INNSPILL TIL ENDRING AV OMRÅDEPLAN FOR KNARVIK SENTRUM

Viser til kunngjøring om offentlig ettersyn av planendring for områdeplan Knarvik med høringsfrist 11.09.2020.

Arc Arkitekter AS er engasjert av Alverporten AS for å utvikle et prosjekt for deres eiendommer innenfor BS7 og BS8 i områdeplanen. På grunn av dette engasjementet fremmer derfor Arc Arkitekter innspill til endringsforslaget på vegne av Alverporten AS.

Skisse av foreslått kjøremønster

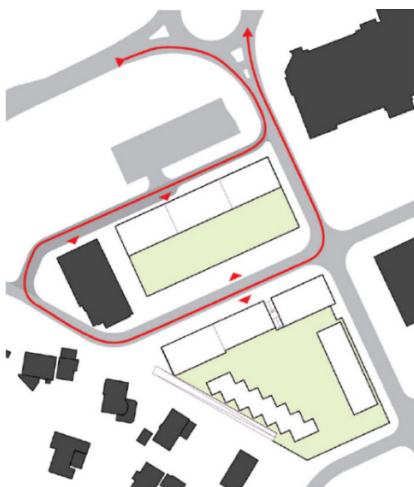
Selv om kommunen har uttrykt at det kun er snakk om retting av feil i plankartet, ønsker vi å problematisere konsekvensene av krav til stenging av Lyngvegen som markert i plankart og §3.1.5.

Dette er utredet i tidligere dispensasjonssøknad til kommunen i sak 20/8216 – 20/40891. Hovedargumentasjonen i søknaden er at bestemmelsesområde #12 som båndlegger ca. halvparten av BS7 mot E39 medfører problemer for gjennomføring av planen så lenge Statens vegvesen har behov for det båndlagte arealet. Dersom delene av feltet BS7 som *ikke* er omfattet av #12 skal kunne utvikles før båndleggingen oppheves må adkomst til delen som *er* omfattet av #12 sikres. Da det ikke er mulig å etablere adkomst til området innenfor #12 direkte fra E39 blir dette arealet inneklemt mellom bebyggelse i arealet som ikke er omfattet av #12 og E39. Lyngvegen er allerede en etablert veg som også er i bruk i dag og løser problemet med adkomst til eiendommen dersom denne opprettholdes.

Dagens utforming av avkjørselen er derimot uheldig med tanke på avstand til rundkjøring på E39, sikt og stigningsforhold. I dispensasjonssøknaden er det derfor foreslått forbedringer i samråd med trafikkonsulent, der det konkluderes med at dersom avkjørselen gjøres enveiskjørt og kun tillater svingbevegelse mot høyre vil det ikke være fare for tilbakeblokkering til E39 og trafikk sikkerheten i krysset vil bedres betraktelig i forhold til dagens utforming. Trafikkonsulenten vurderer også at situasjonen for varelevering blir bedre enn etter gjeldende plan.

Dersom Statens vegvesen får behov for det båndlagte arealet i forbindelse med vegbygging vil de også ha behov for adkomst for anleggstrafikk og da vil det være mer hensiktsmessig, både økonomisk og med tanke på trafikk sikkerhet i anleggsperioden, å benytte eksisterende avkjørsel i Lyngvegen fremfor at det etableres en midlertidig løsning.

Vi mener derfor at krav om stenging i plankart og bestemmelser, erstattes med krav til utbedring.

Gatesnitt for Kvassnesvegen i prosjektet Alverporten (BS7 og BS8)

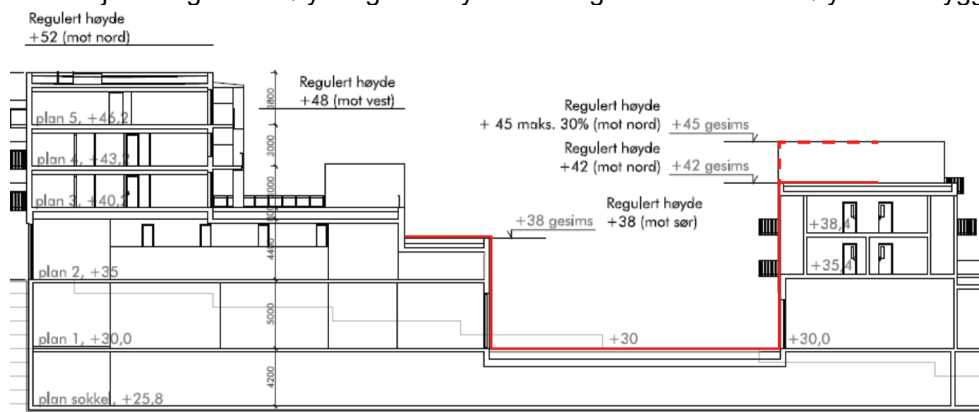
Vi mener også at byggehøyden som er satt mot sør i BS7 (maks. kote +38) mangler en rasjonell motivasjon. Regulerede høyder gir et asymmetrisk gatesnitt der den høyeste bebyggelsen ligger i sør.

Asymmetriske gatetverrsnitt har som oftest til hensikt å sikre gode solforhold i gaterom eller en avtrapping mot eksisterende bebyggelse, men vi kan ikke se at dette er tilfelle her. En byggehøyde på 8m er heller ikke tilstrekkelig til å etablere 2 fulle etasjer med forretning når tekniske krav til takkonstruksjon og energibruk skal oppfylles. Når det i tillegg forutsettes etablering av uteoppholdsareal på tak krever dette ytterligere byggehøyde. Vi ønsker derfor at byggehøyde mot sør i BS7 økes med 2m for at det skal være mulig å oppføre 2 fulle forretningsetasjer mot Kvassnesvegen med uteoppholdsareal på tak.
